**Европейская экономическая комиссия**
**Комитет по внутреннему транспорту**
**Всемирный форум для согласования правил  
в области транспортных средств**
**Рабочая группа по пассивной безопасности**
**Пятьдесят пятая сессия**

Женева, 19–23 мая 2014 года

**Доклад Рабочей группы по пассивной безопасности  
о работе ее пятьдесят пятой сессии**
**Содержание**

"Рис. 1

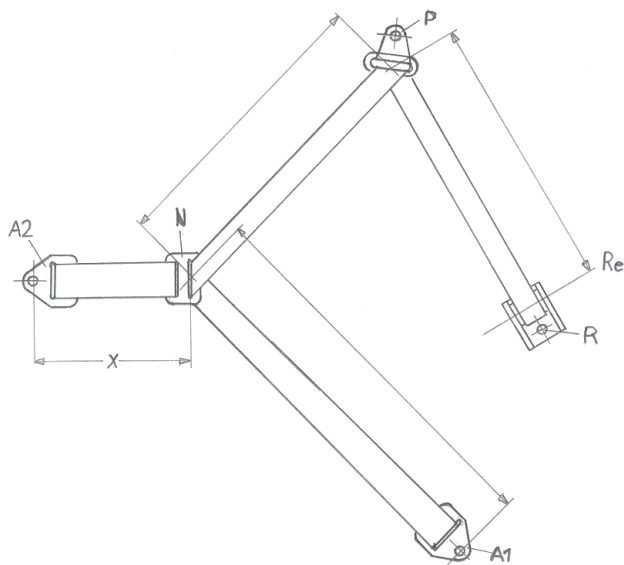
Рис. 1 изменить следующим образом:

**Конфигурации стандартного ремня безопасности**

"Рис. 11

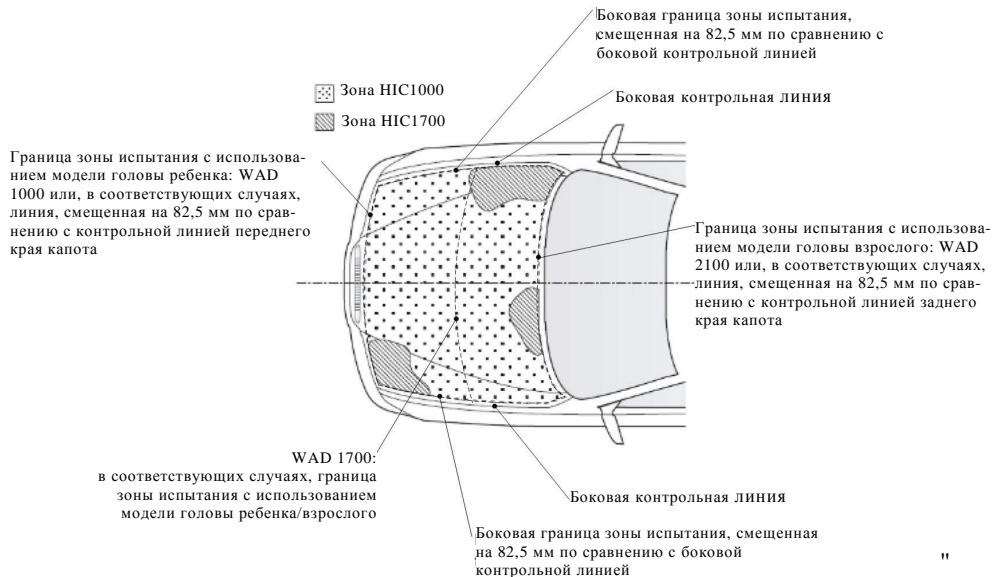
Приложение 5, рис. 11 изменить следующим образом:

**Примеры маркировки зоны НИС1000 и зоны НИС1700**
